《武乡县城局部地段控制性详细规划》
A-HD6-09、A-HD10-03、A-HD10-06、
A-HX7-09 地块修改论证报告及修改方案

二〇二六年五月

山西通众地质工程科技有限公司

专家评审意见

05修改前后用地对比图

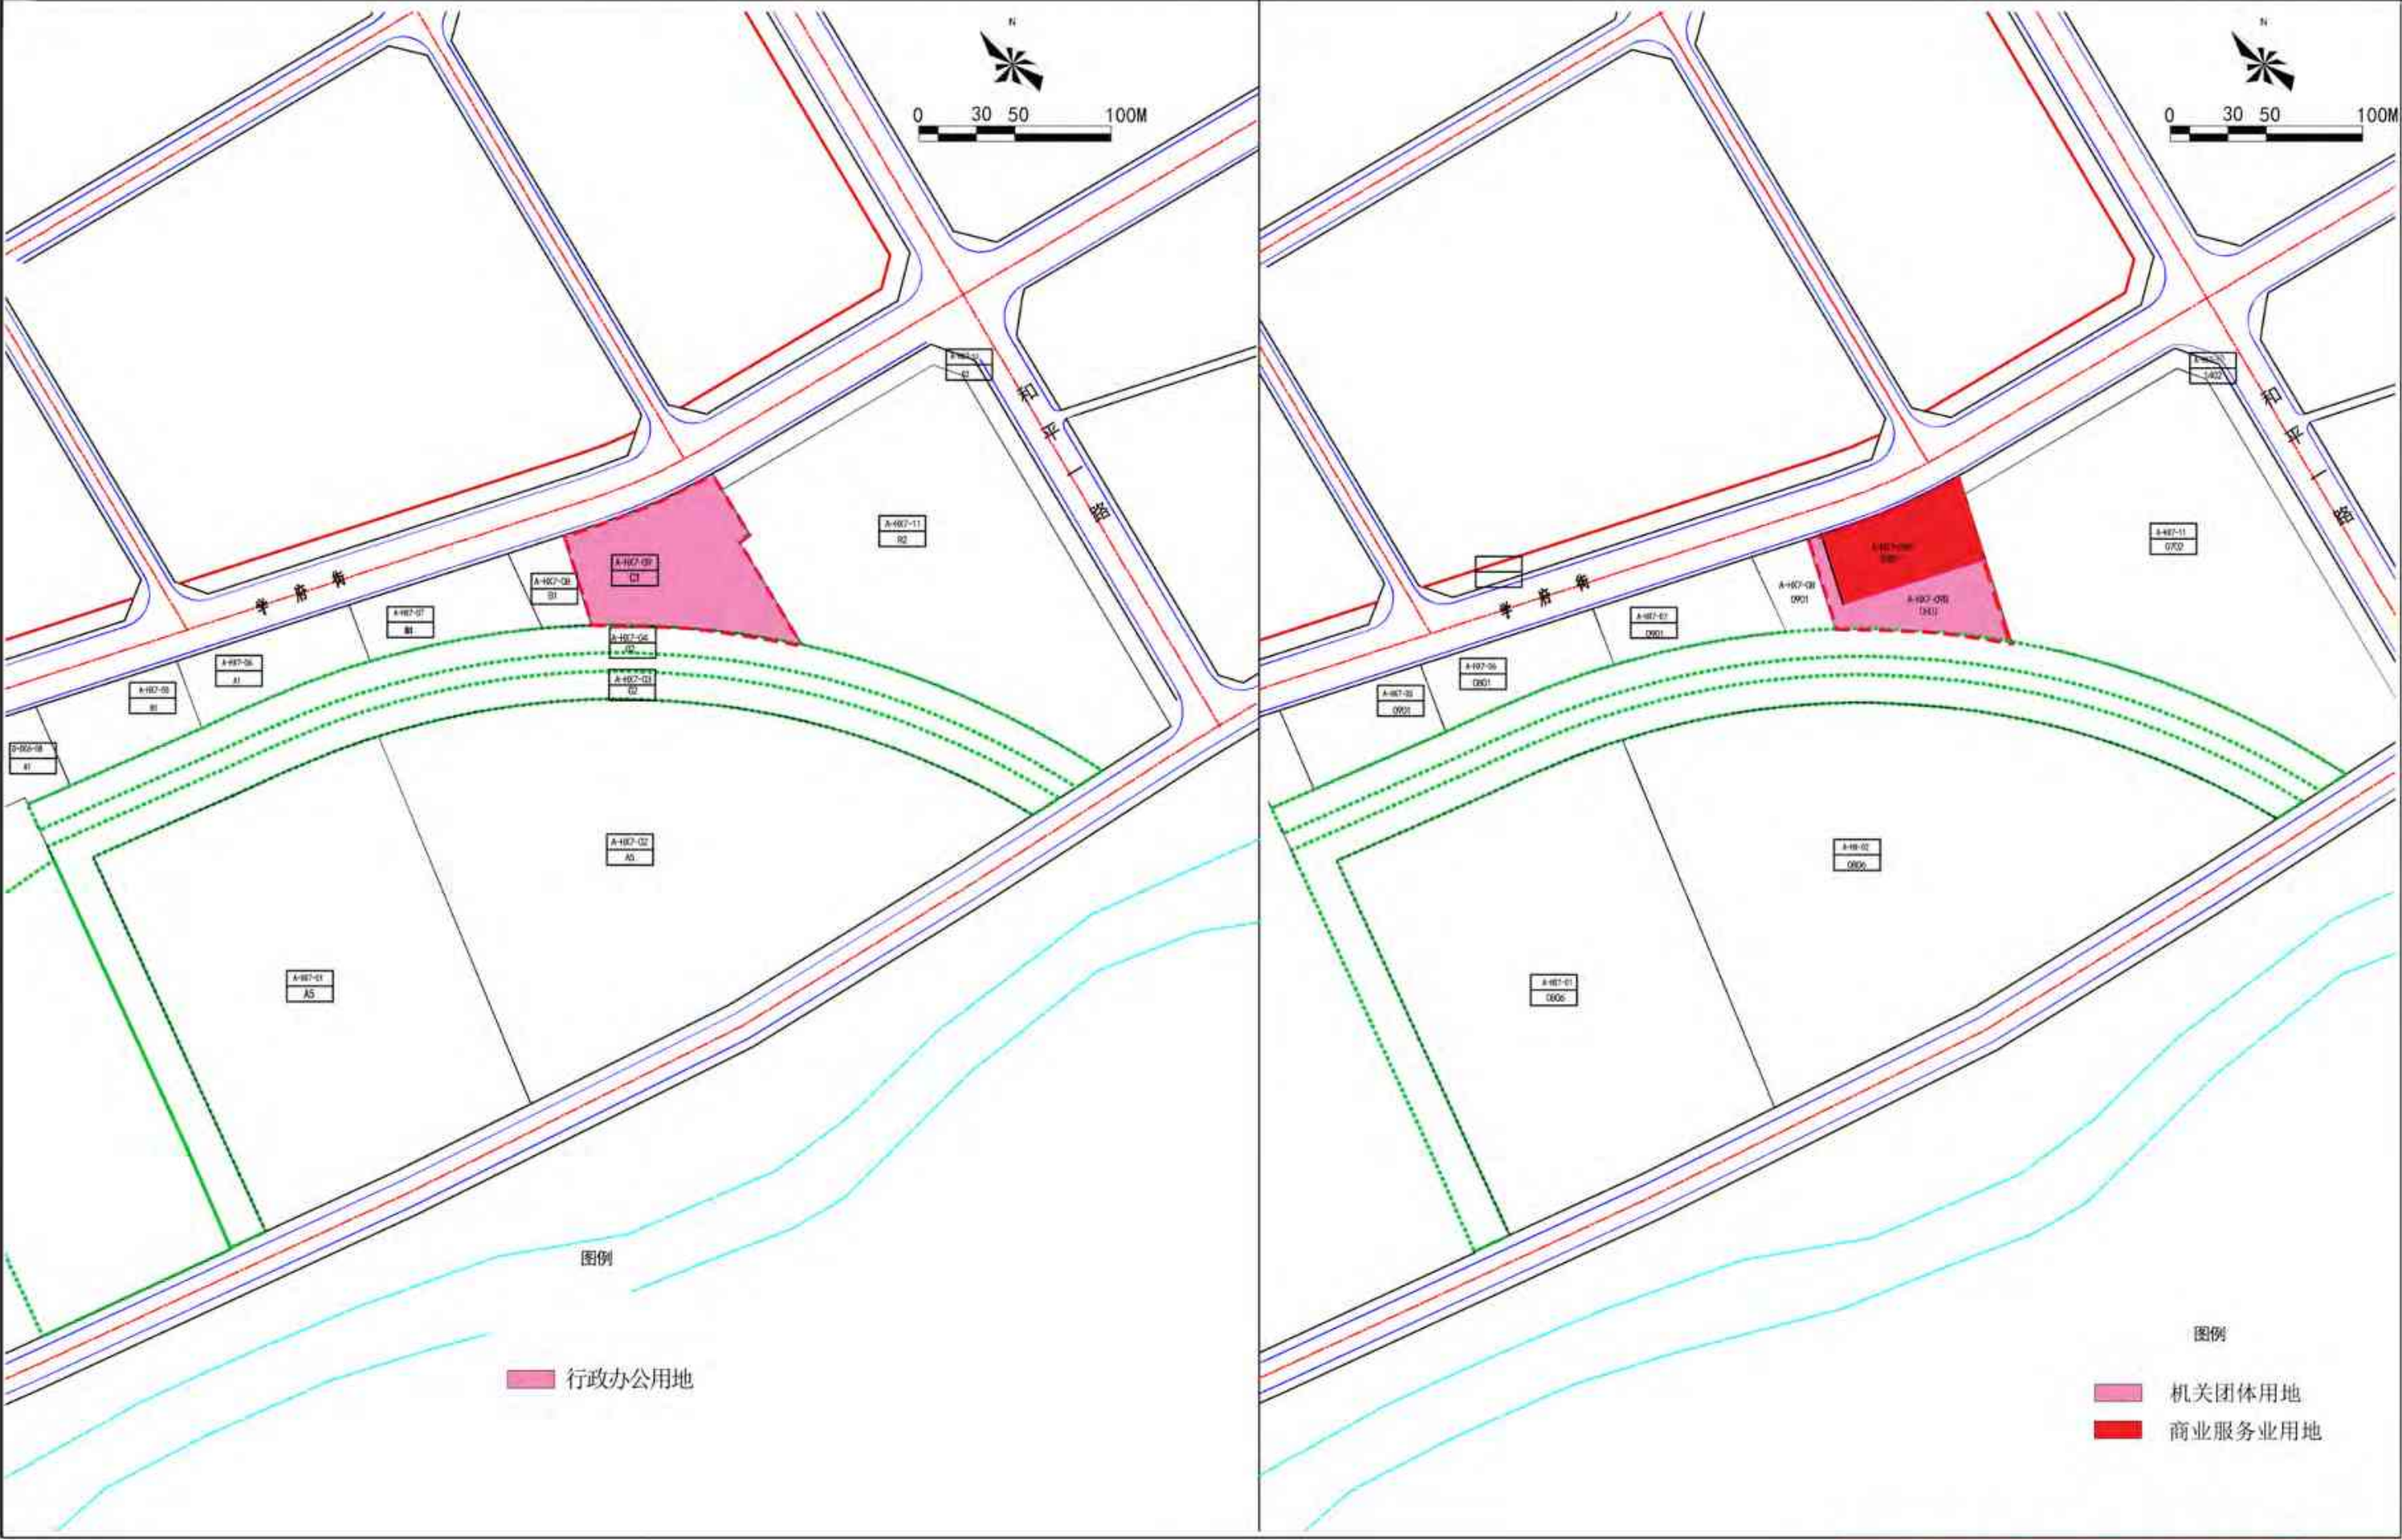
本次控规修改按照实际用地权属和武乡县国土空间规划路网结构，调整 A-HX7-09 地块内部用地边界，将 A-HX7-09 地块修改为 A-HX7-09A、A-HX7-09B，相邻地块用地面积相应调整。
